PRÉFECTURE DE LA REGION DE FRANCHE-COMTÉ

Besançon, le 05 NOV 2010

Avis de l'autorité environnementale

Projet de réaménagement de l'entrée du CHU J. MINJOZ
(dans le cadre des projets connexes à la réalisation du tramway à Besançon)

Extrait carte IGN - SCAN25° - DREAL FC 2010

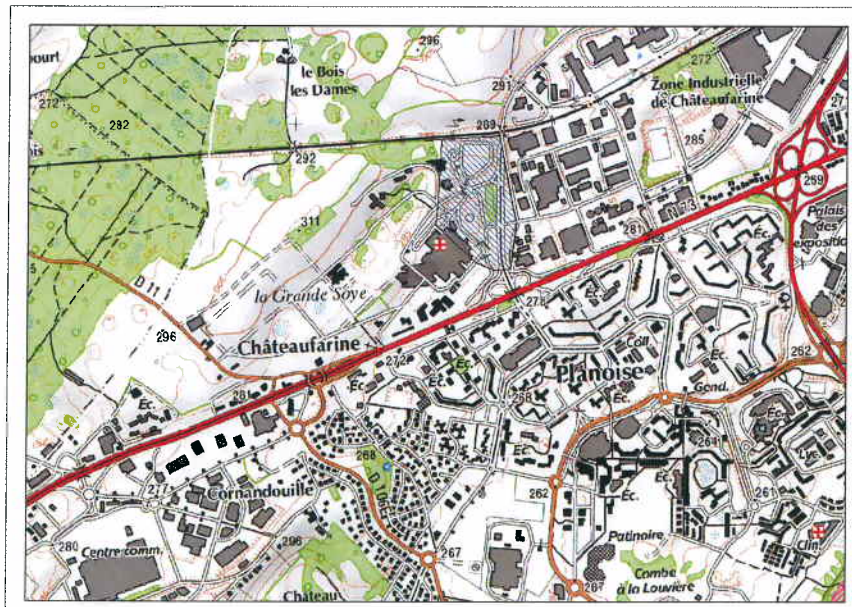
Le projet consiste en l'aménagement de l'ensemble des espaces et des voies situés dans l'espace délimité (voir plan de situation ci-dessous - en bleu hachuré, le site -) :

- à l'est par le Boulevard Flemming, qui constitue l'accès principal du CHU ;
- à l'ouest par les bâtiments du CHU ;
- au sud par le tracé du futur TCSP ;
- au nord par la voie ferrée SNCF.
